高浜発電所3,4号炉及び大飯発電所3,4号炉
火山影響等発生時の運用に係る手順について

2021年10月12日

火山影響等発生時における手順と変更範囲について

参考4

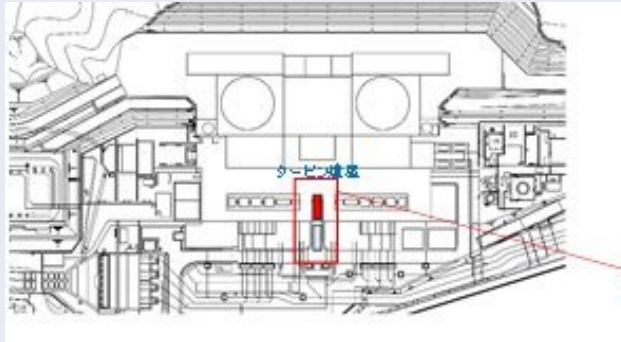
- 電源車(仮設中圧ポンプ)及び電源車(通信連絡設備用)の給電開始
チャート上の記載を適正化

参考7

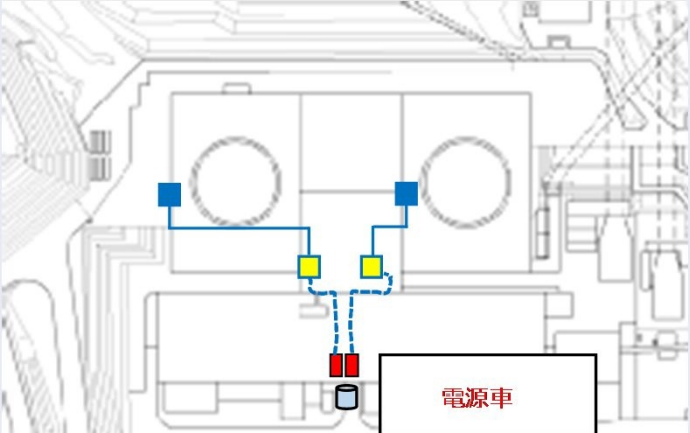
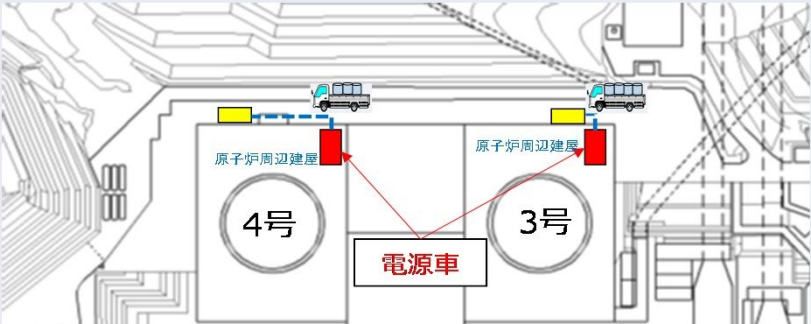
➤ 電源車の配置場所の変更

電源車の配置場所をタービン建屋からより頑強な原子炉周辺建屋に変更する

参考9

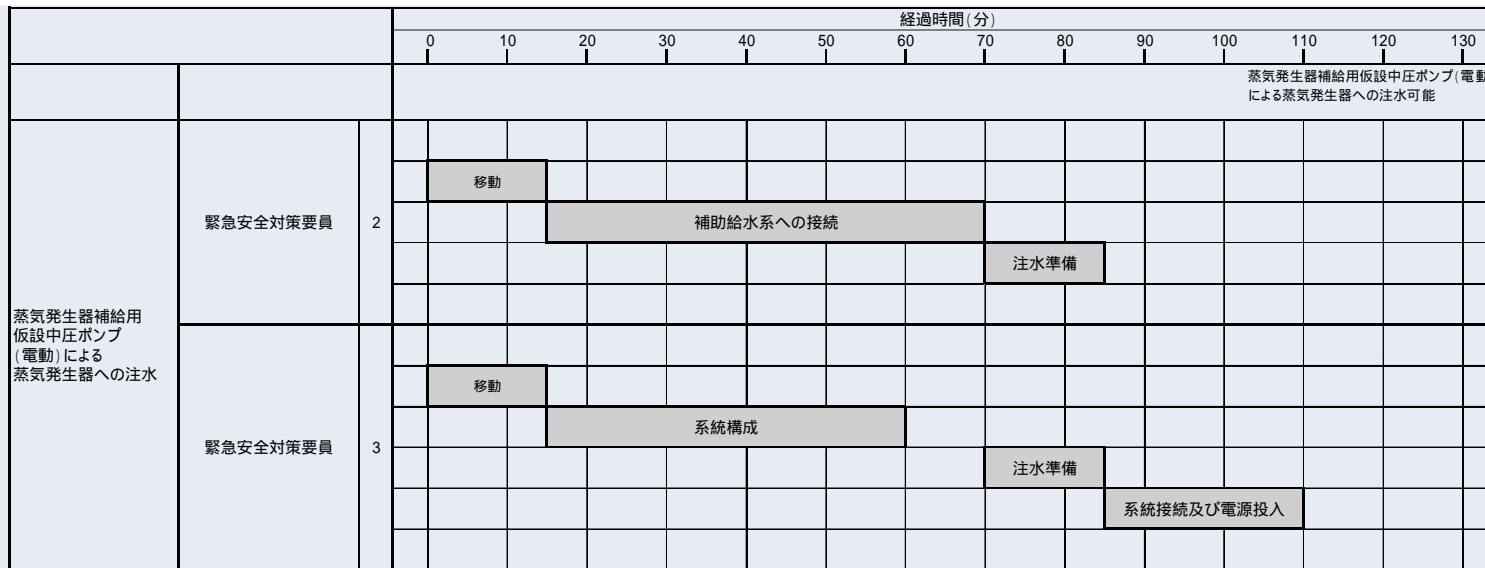
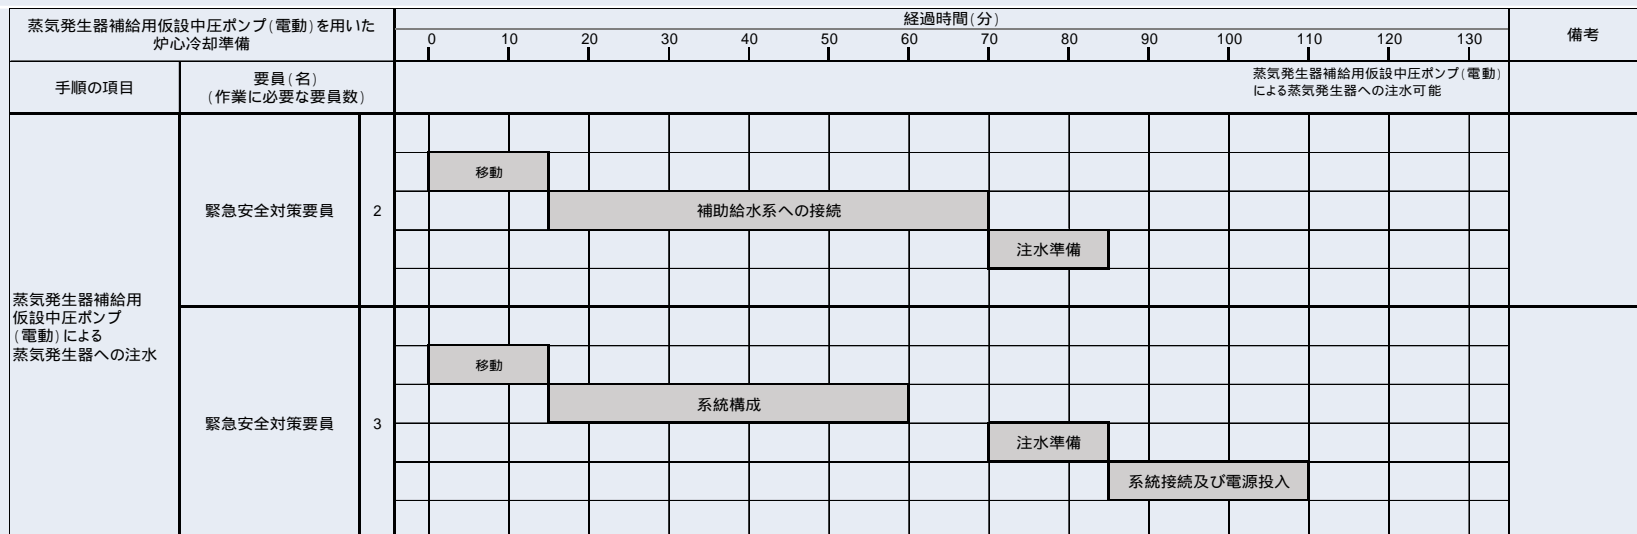
- 蒸気発生器補給用仮設中圧ポンプ（電動）の注水作業については、**変更前後の差異なし**

参考12

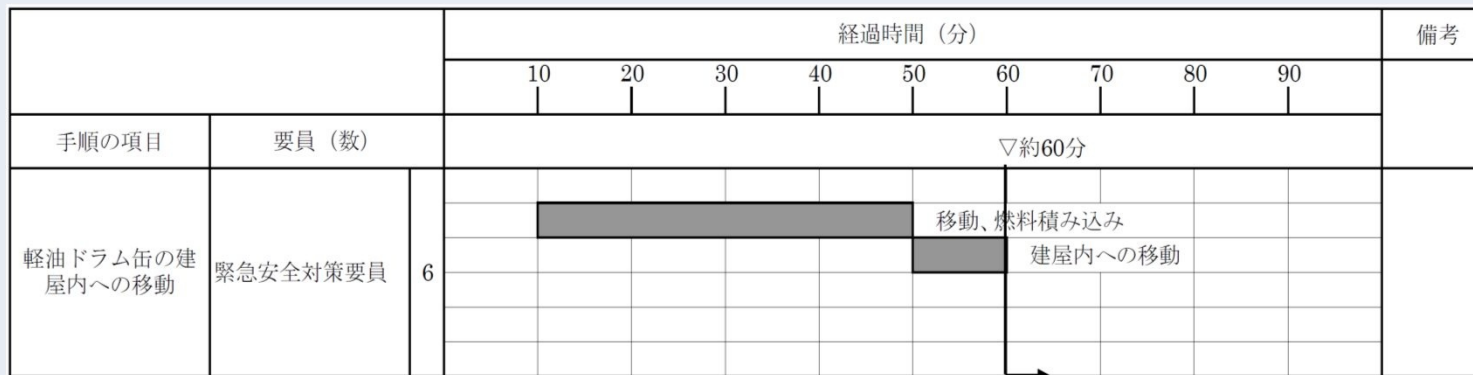
- 電源車(仮設中圧ポンプ)及び電源車(通信連絡設備用)の燃料補給
配置場所の変更はあるが、変更前後の差異なし
